INFORME DE ORIENTACIÓN DE OFICIO
N° 3827-2022-CG/GRHV-SOO

ORIENTACIÓN DE OFICIO
MUNICIPALIDAD PROVINCIAL DE HUANCAMELICA
HUANCAMELICA - HUANCAMELICA - HUANCAMELICA

“IMPLEMENTACIÓN DE SISTEMAS DE TRANSPORTE
SOSTENIBLE NO MOTORIZADO - MUNICIPALIDAD
PROVINCIAL HUANCAMELICA”

Imagen n.º 1
Plano Clave – PC -01

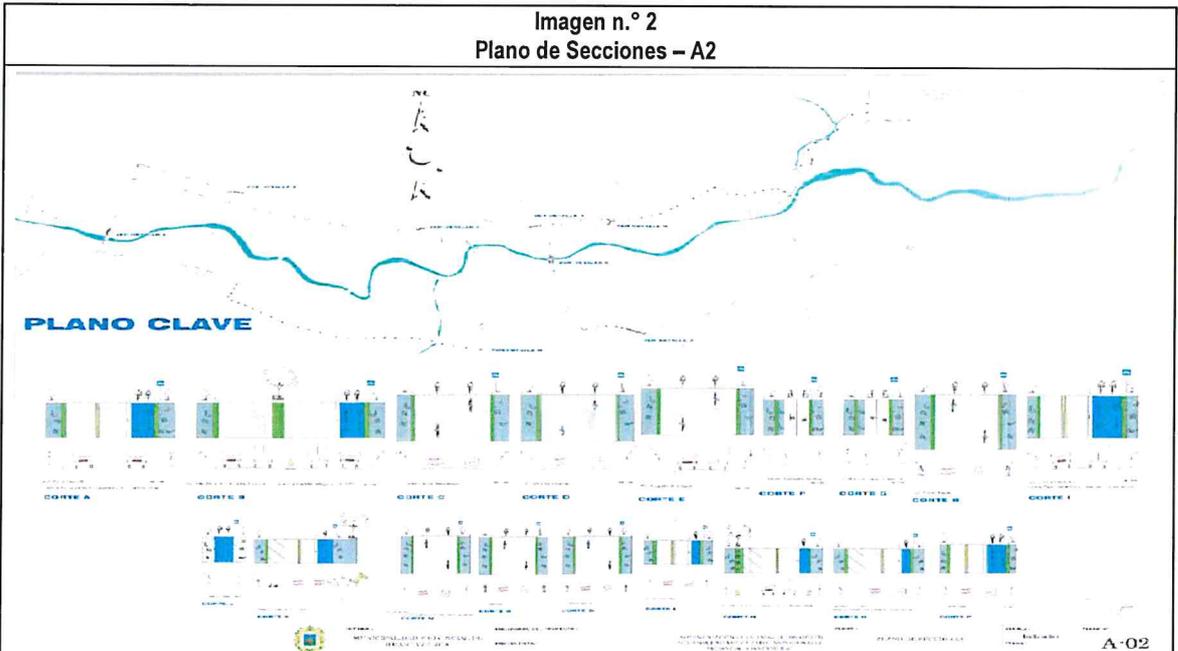
Comentario: En el plano clave se observa el circuito que plantea el Plan de Trabajo aprobado por la Entidad.
Fuente: Plan de Trabajo aprobado mediante Resolución Gerencial n.º 369-2021-GM/MPH de 27 de setiembre de 2021.

Imagen n.º 2
Plano de Secciones – A2

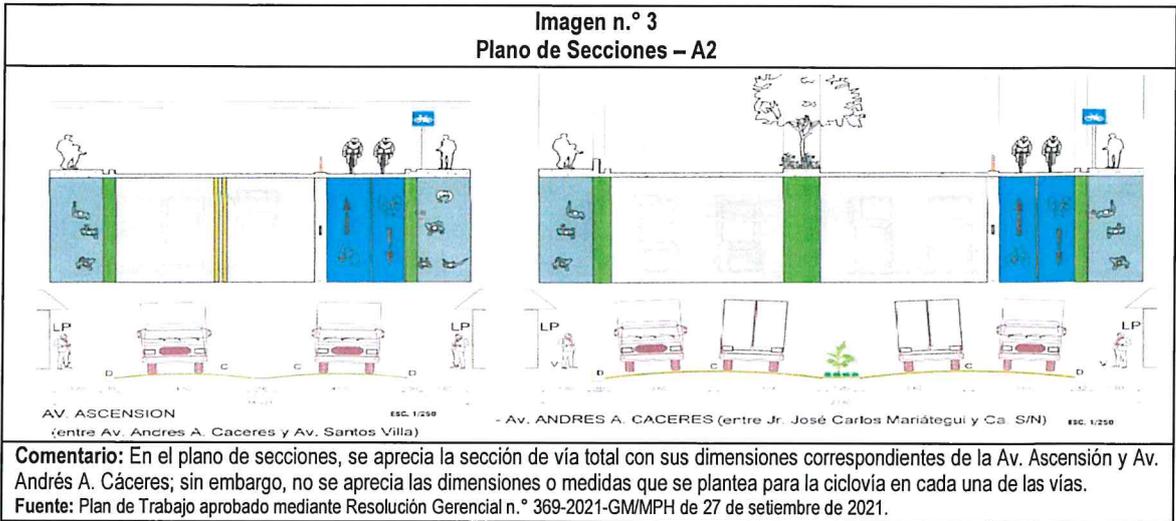
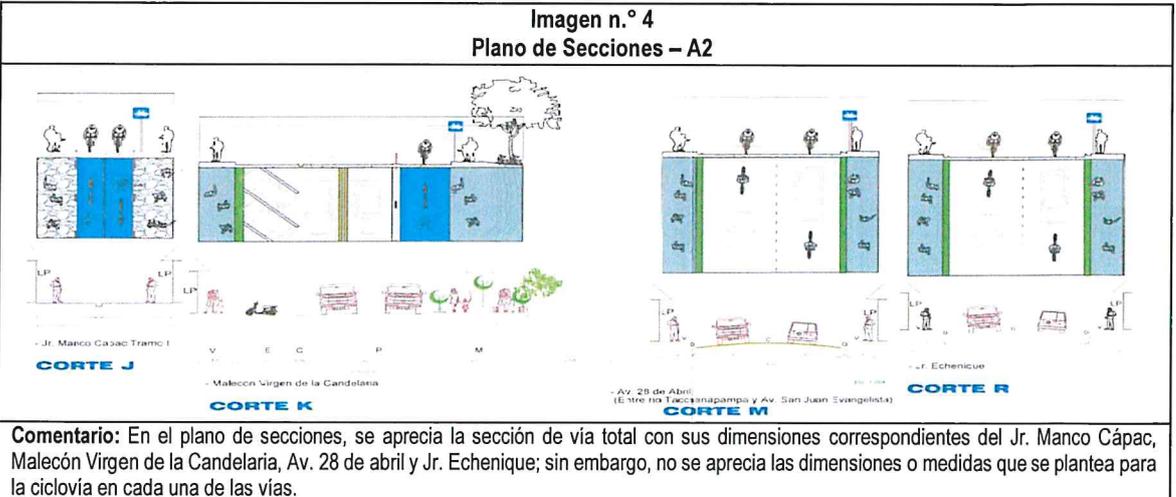
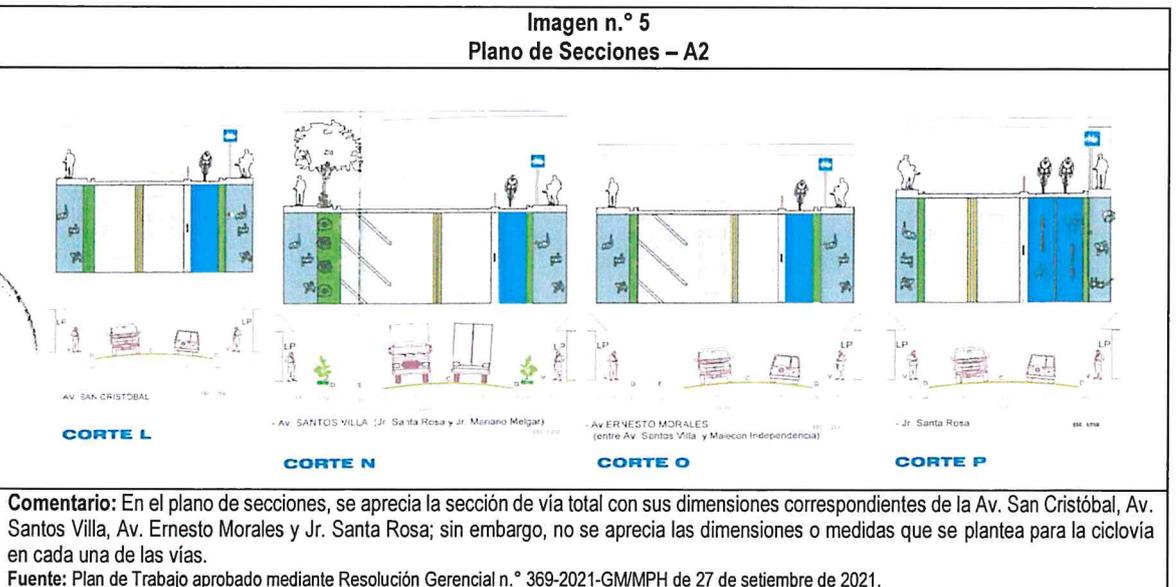
Comentario: En el plano de secciones, se aprecia que las secciones de ciclovía planteadas en el Plan de Trabajo no presentan dimensiones para cada tipo de vía a intervenir.
Fuente: Plan de Trabajo aprobado mediante Resolución Gerencial n.º 369-2021-GM/MPH de 27 de setiembre de 2021.

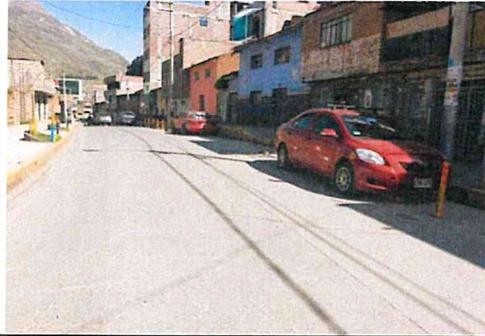
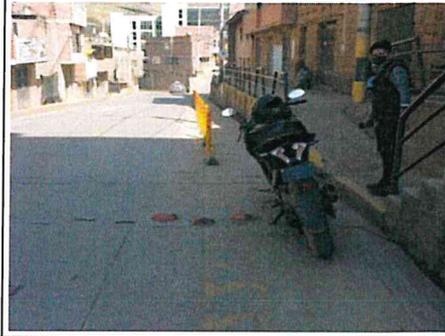
Av. Ascensión (doble sentido)	Vía arterial A21	0.30	10.20	2.10	0.30	7.50	3.75	Se redujo la calzada a 3.75 m en cada sentido, debido a la instalación de ciclovía cumpliendo con la Norma GH.020.
Malecón Independencia (doble sentido)	Vía arterial VM	0.30	8.30	2.40	0.00	5.60	2.80	Se redujo la calzada a 2.80 m en cada sentido, debido a la instalación de ciclovía incumpliendo con la Norma GH.020.

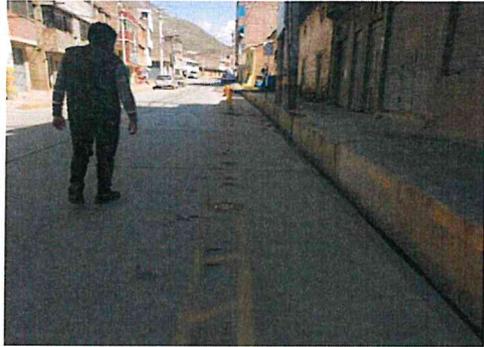
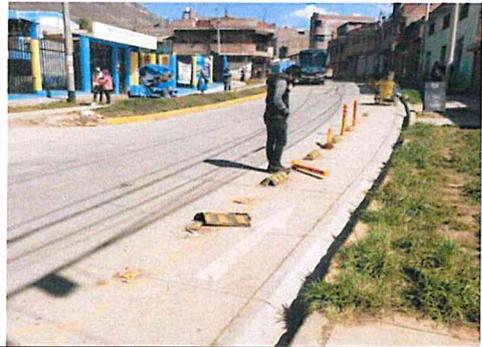
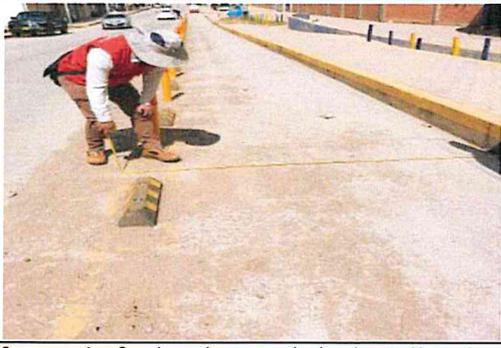
<p style="text-align: center;">Fotografía n.° 17 Bolardos</p>  <p>Comentario: Se observó que, en el Malecón Virgen de la Candelaria, se retiró los bolardos instalados en la ciclovía.</p>	<p style="text-align: center;">Fotografía n.° 18 Bolardos</p>  <p>Comentario: Se observó que, en el Malecón Virgen de la Candelaria, existe bolardos inclinados a punto de ser retirados de la ciclovía, los cuales pueden ocasionar algún accidente a los usuarios.</p>
<p style="text-align: center;">Fotografía n.° 19 Bolardos</p>  <p>Comentario: Se observó que, en la Av. 28 de Abril, se retiró los bolardos instalados en la ciclovía.</p>	<p style="text-align: center;">Fotografía n.° 20 Bolardos</p>  <p>Comentario: Se observó que, en la Av. 28 de Abril, existe bolardos retirados e inclinados a punto de ser retirados en la ciclovía.</p>
<p style="text-align: center;">Fotografía n.° 21 Bolardos</p>  <p>Comentario: Se observó que, en el Jr. Mariano Melgar, existe bolardos retirados e inclinados a punto de ser retirados en la ciclovía los cuales pueden ocasionar algún accidente a los usuarios.</p>	<p style="text-align: center;">Fotografía n.° 22 Bolardos</p>  <p>Comentario: Se observó que, en el Jr. Mariano Melgar, existe bolardos retirados e inclinados a punto de ser retirados en la ciclovía, los cuales pueden ocasionar algún accidente a los usuarios.</p>

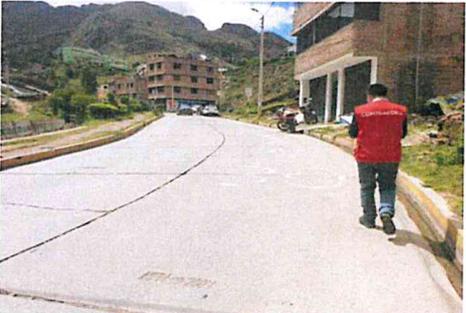
<p align="center">Fotografía n.º 37 Señalizaciones verticales</p>  <p>Comentario: Se observó que, en la Av. 28 de Julio existe una señalización vertical no cuentan con su panel informativo.</p>	<p align="center">Fotografía n.º 38 Señalizaciones verticales</p>  <p>Comentario: Se observó que, en la Av. Augusto B. Leguía existe una señalización vertical no cuentan con su panel informativo.</p>
<p align="center">Fotografía n.º 39 Señalizaciones verticales</p>  <p>Comentario: Se observó que, en la Av. Augusto B. Leguía las señalizaciones verticales no cuentan con su panel informativo.</p>	<p align="center">Fotografía n.º 40 Señalizaciones verticales</p>  <p>Comentario: Se observó que, en Malecón Fray Martín las señalizaciones verticales no cuentan con su panel informativo.</p>

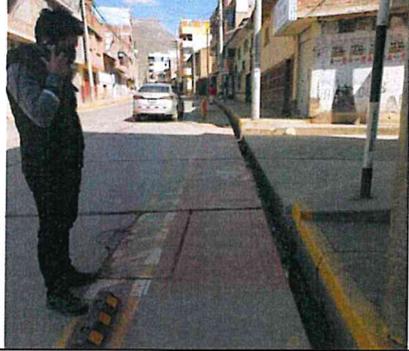
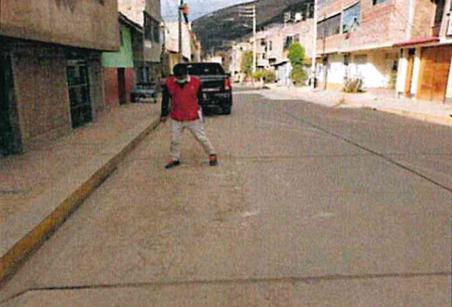
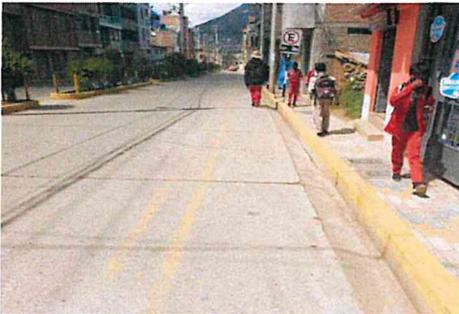
<p align="center">Fotografía n.º 41 Señalización con pintura de tráfico</p> 	<p align="center">Fotografía n.º 42 Señalización con pintura de tráfico</p> 
<p>Comentario: Se observó que, en el Malecón Virgen de la Candelaria la pintura de tráfico con el cual se ejecutó símbolos de flechas, bicicletas e intersecciones (pase de ciclista), se encuentran despintados y en mal estado de conservación.</p>	<p>Comentario: Se observó que, en el Malecón Virgen de la Candelaria la pintura de tráfico con el cual se ejecutó símbolos de flechas, bicicletas e intersecciones (pase de ciclista), se encuentran despintados y en mal estado de conservación.</p>
<p align="center">Fotografía n.º 43 Señalización con pintura de tráfico</p> 	<p align="center">Fotografía n.º 44 Señalización con pintura de tráfico</p> 
<p>Comentario: Se observó que, en la Av. Universitaria la pintura de tráfico con el cual se ejecutó símbolos circulares y flechas, se encuentran despintados y en mal estado de conservación.</p>	<p>Comentario: Se observó que, en la Av. Universitaria la pintura de tráfico con el cual se ejecutó símbolos circulares y flechas, se encuentran despintados y en mal estado de conservación.</p>

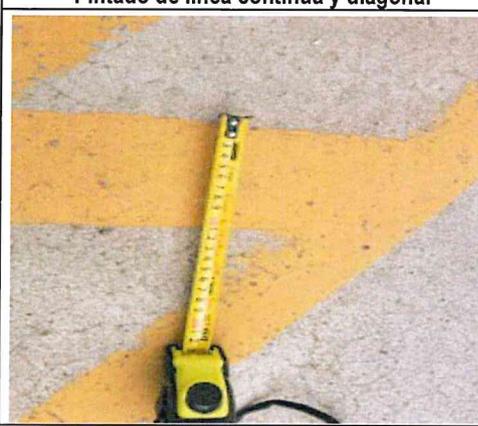
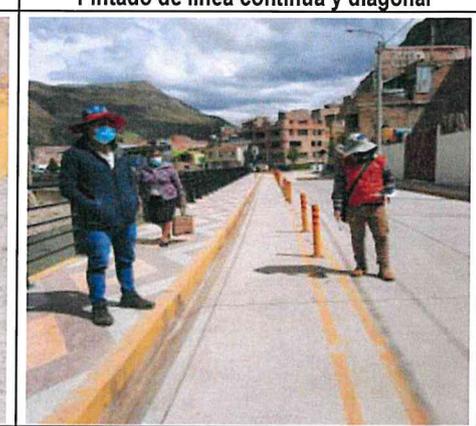
Vía	Doble línea continua color amarillo realizado por el Consorcio ⁴ (cm)	Doble línea continua color amarillo de acuerdo al Plan de Trabajo ⁵ (cm)	Comentario de la Comisión acreditada
Malecón Virgen de la Candelaria	8.00	10.00	El pintado de la doble línea continua de color amarillo según el Plan de Trabajo debe tener un ancho de 10.00 cm; asimismo, en la visita se evidencia que tiene un ancho promedio de 8.00 cm.
Av. 28 de abril	8.00	10.00	
Jr. Mariano Melgar	8.00	10.00	
Av. Santos Villa	8.00	10.00	
Av. Ascensión	8.00	10.00	
Malecón Independencia	8.00	10.00

Vía	Línea diagonal en la zona de amortiguamiento de color amarillo realizado por el Consorcio (cm)	Línea diagonal en la zona de amortiguamiento de color amarillo de acuerdo al Plan de Trabajo (cm)	Comentario de la Comisión acreditada
Malecón Virgen de la Candelaria	10.00	12.00	El pintado de la línea diagonales de color amarillo según el Plan de Trabajo debe tener un ancho de 12 cm; asimismo, en la visita se evidencia que tiene un ancho promedio de 10 cm.
Av. 28 de abril	10.00	12.00	
Jr. Mariano Melgar	10.00	12.00	
Av. Santos Villa	10.00	12.00	
Av. Ascensión	10.00	12.00	
Malecón Independencia	10.00	12.00
